(4) 応答スペクトル (大崎の方法) と断層モデルの双方で地震動評価を行うが、過小評価はそのまま

(5) 基準地震動 S_s を超える地震の発生、それによる原発重大事故の危険を「残余のリスク」で容認した

図13. 『M6.5の直下地震』の過小評価のしくみ

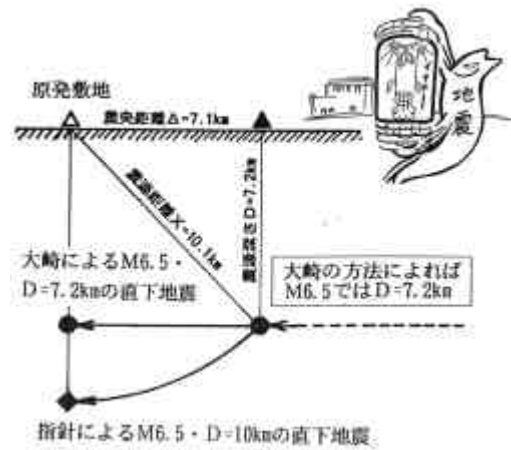
また、原発の安全審査では、大崎スペクトルを求める際、「震央域外縁距離内では、解放基盤表面での地震動の最大速度は一定である」として理論的根拠なく最大速度をカットしているのである。この震央域外縁距離 NEARはマグニチュードMに対し次式で与えられ、M6.5で7.1km、M7で10km、M8では25kmにも達する。

現行指針では、どの原子炉設置許可申請書でも『M6.5、震源距離10km』に「直下地震」を想定しているが、原発の直下に想定するとは書かれていない。その秘密はこの「カット」にある。M6.5に対応する震源深さは、安全審査の手法では7.2kmであり、直下に想定するのであれば「震源距離7.2kmにM6.5の直下地震」を想定しなければならない。ところが、震源距離10kmにM6.5の直下地震」を想定しているのは、図13のように震源をM6.5の NEAR = 7.1kmの位置に置けば震源距離がちょうど10kmになるからである。このようにすることで理論的根拠なく地震動を「カット」している事実を隠そうとしたのである。

図14 .神戸大学での地震動の応答スペクトル

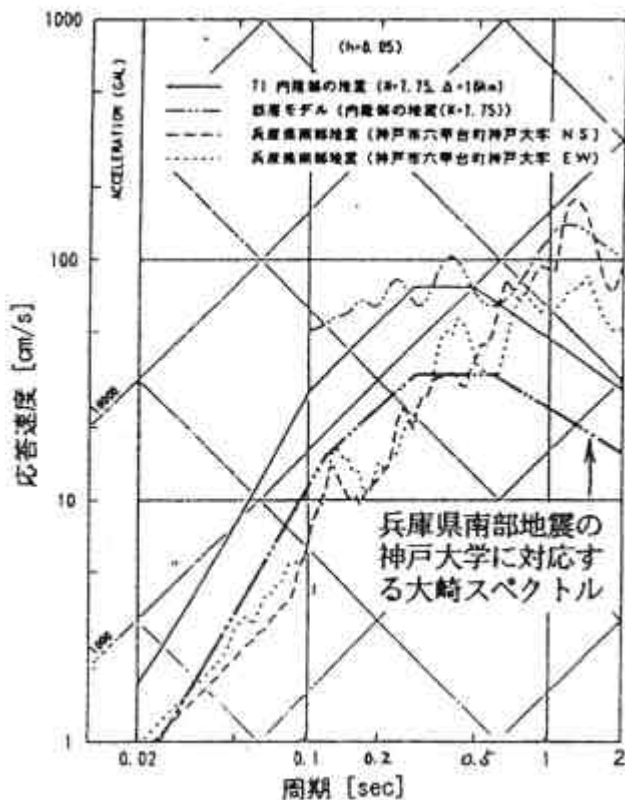
神戸大学で観測された地震動に対する応答スペクトルおよび大崎スペクトルは図14の通りである。周期約0.3秒以上で観測記録の応答スペクトルが大崎スペクトルを超えている。原発で安全上重要な建物・構築物や機器・配管の固有周期は0.03～0.4秒であるから、この短周期帯で応答スペクトルが過小評価されていると、原発の耐震性にとっては非常に問題だ。兵庫県南部地震では直下地震とはいえ卓越周期が大きかったため、0.03～0.3秒の短周期帯ではかろうじて大崎スペクトルが整合しているといえる。しかし、0.3秒以上でこれほど大きく応答スペクトルが過小評価されているのは、埋戻土等による増幅効果があるとはいえ、やはり問題である。

実線の山形は六甲・淡路島断層帯が活動したと仮定した場合のM7.75の想定地震に対する大崎スペクトルであり、上部にある断層モデルによる応答スペクトルもこの想定地震に対するものである。実は、この場合の大崎スペクトルは、神戸大学が震央域外縁距離内にあるため、地震動の最大速度がカットされ、応答スペクトルがやや小さく評価されている。M7.3の兵庫県南部地震の観測記録による応答スペクトルはM7.75の想定地震に対する応答スペクトルをも遙かに超えている。このように、近距離地震とりわけ震央域外縁距離内で、大崎スペクトルは、実際の応答スペクトルを過小評価

図15 .宮城県沖周辺でのプレート境界地震

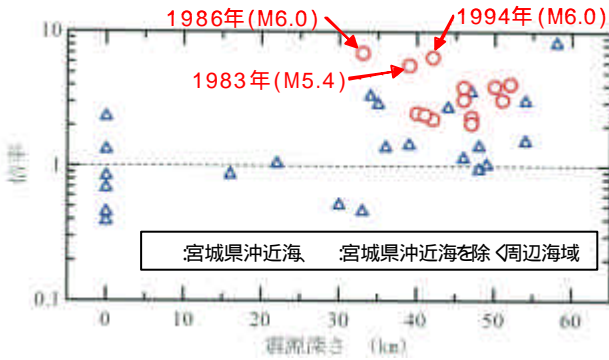
昨年8月の宮城県沖地震については、プレート境界地震(新指針(案)では「プレート間地震」)であり、活断層による地震(新指針(案)では「内陸地殻内地震」)とは様相が異なる。1970年代後半にはプレート境界地震やスラブ内地震(新指針(案)では「沈み込んだ海洋プレート内の地震(スラブ内地震)」)では短周期地震動が活断層による地震より強いことがわかり、1980年代には震源断層のアスペリテイにおける応力降下量が大きいほど震源近傍での最大加速度や最大速度が大きいこと、スラブ内地震のほうがプレート境界地震より応力降下量が大きいこと、また、次頁の図15のように、女川原発での地震観測記録から、プレート境界地震やスラブ内地震では震源深さが深いほど地震動が強く、短周期地震動が強いこともわかってきた。

図16 .1994年宮城県沖地震の女川原発観測記録と応答スペクトル(EW方向、M6.0、 $\Delta=83\text{km}$ 、 $H=42\text{km}$)

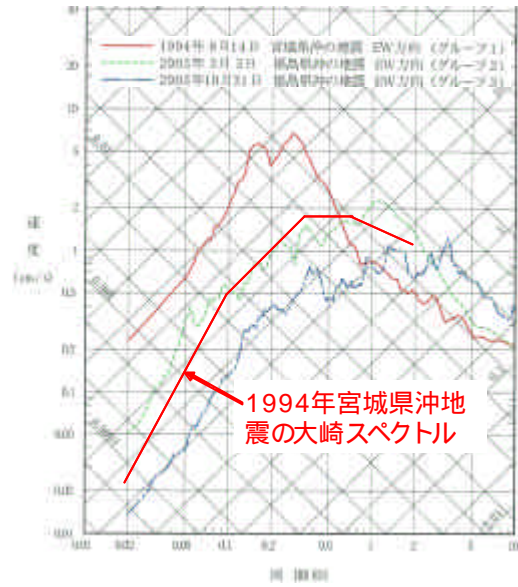
次頁の図16は、図15に示された観測記録のうち「1994年の宮城県沖地震M6.0」の女川原発敷地内地下岩盤での地震動(はざとり波)の応答スペクトルおよびこれに対応する大崎スペクトルである。これより、周期0.5秒以下の短周期側で大崎スペクトルが実際の応答スペクトルを1/5～1/4に過小評価していることがわかる。この傾向は、地震の規模が大きくなって変わらず、昨年8月の宮城県沖地震(M7.2、 $\Delta=73\text{km}$ 、 $X=84\text{km}$)のはざとり波に対する大崎スペクトルは、図17のように実際の応答スペクトルを1/9～1/4に過小評価していた。実は、2003年5月の三陸南スラブ内地震(M7.1、 $H=72\text{km}$ 、 $\Delta=48\text{km}$ 、 $X=87\text{km}$)のはざとり波についても、図18のように大崎スペクトルは実際の応答スペクトルを同様に過小評価していたのである。

図18 .2003.5.26三陸南スラブ内地震によるはざとり波の応答スペクトルと、対応する大崎スペクトル

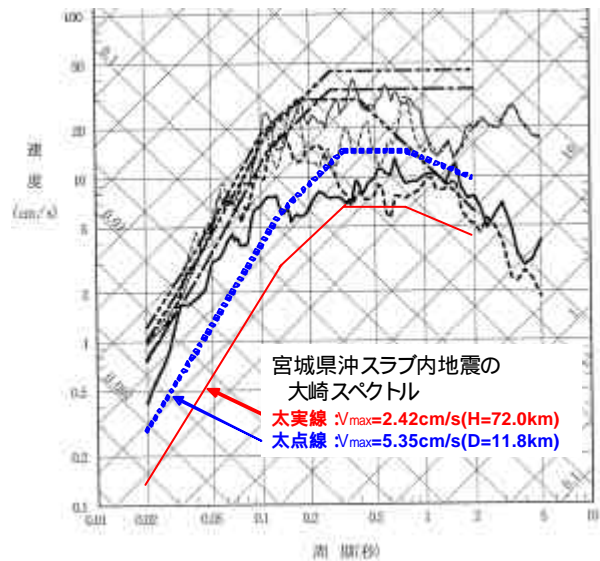
プレート境界地震やスラブ内地震に対する大崎スペクトルの求め方は、活断層による地震とは異なり少しこみ入っている。まず、活断層による地震に対する大崎の方法に従って大崎スペクトルを求めた後、プレート境界地震やスラブ内地震では震源が深い分だけ地震動の最大速度を金井式で小さく算定し直し、その分だけ応答速度を小さく計算し直しているのである。図18のスラブ内地震における太点線が活断層による地震に対応した大崎スペクトルであり、その下の太実線がスラブ内地震に対する大崎スペクトルである。つまり、安全審査ではプレート境界地震やスラブ内地震の応答スペクトルを一層過小に評価しているのである。ただし、このことは、指針にもどこにも書かれておらず、原子炉設置許可申請書に計算結果の図だけが載っているのである。

図19 訂正推本波の応答スペクトルと想定宮城県沖地震AおよびBの応答スペクトルの比較(東北電力2005.12.22追加報告)

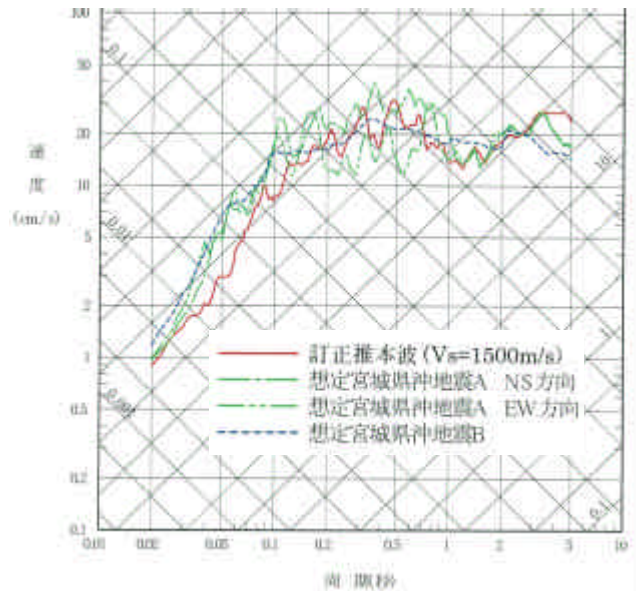
断層モデルについても、断層モデルのパラメータの設定法、とりわけアスペリティの位置と応力降下量および破壊方向の設定の仕方によって応答スペクトルが大きく変わる。断層モデルで想定された震源域内での中小地震に対する原発敷地内岩盤での過去の地震記録がなければ、これらを正確に設定することは困難である。このことは、図19に示したように、昨年8月の宮城県沖地震の女川原発での観測記録を用いて、推本の策定した想定宮城県沖地震の断層モデルを再評価した結果をみれば明らかである。すなわち、訂正推本波($V_s = 1500\text{m/s}$)が、推本が当初算定(統計的グリーン関数で試算)した応答スペクトルであり、想定宮城県沖地震AのNSまたはEW方向の応答スペクトルが、地震観測記録により再評価(経験的グリーン関数で再計算)した結果である。短周期側で後者の応答スペクトルが前者より2~3倍大きくなっていることがわかる。
